Welcome to the machine.Sachs Fahrzeug- und Motorentechnik GmbH
Ernst Sachs Straße 6 · 90441 Nürnbergservice@sachs-bikes.de
www.sachs-bikes.de**Kundendienstmitteilung Nr. 05/2006****SACHS XTC 2T / 4T - Roadster****Thema: Wassereintritt Tank****Abhilfe: Einsetzen eines O-Ringes (Viton)**

Vor Umbau**Nach Umbau (mit O-Ring)**

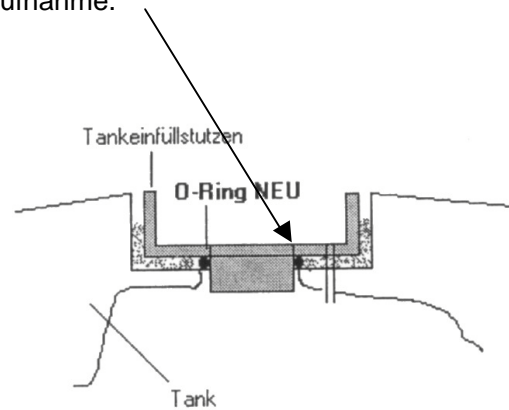
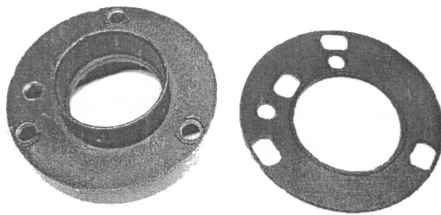
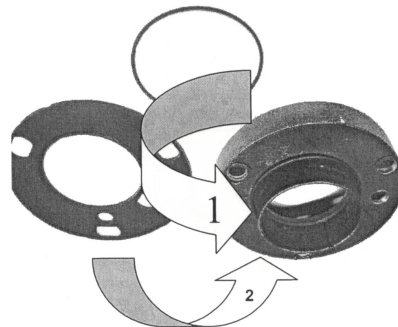
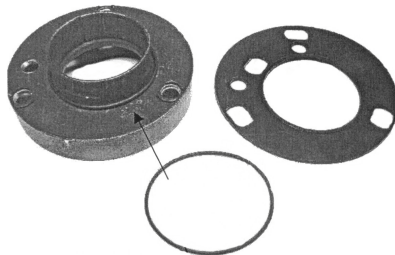
bei auftretenden Reklamationen bezüglich Wassereintritt im Tank bei Fahrzeugen obig genannter Baureihe bitten wir einen sehr weichen **O-Ring (Viton 54x2)** am Innendurchmesser des Tankeinfüllstutzens einzusetzen. (s. Abbildung). Etwaige Undichtigkeiten sind Folge eventueller unebener Auflageflächen im Bereich der Tankdeckelaufnahme.
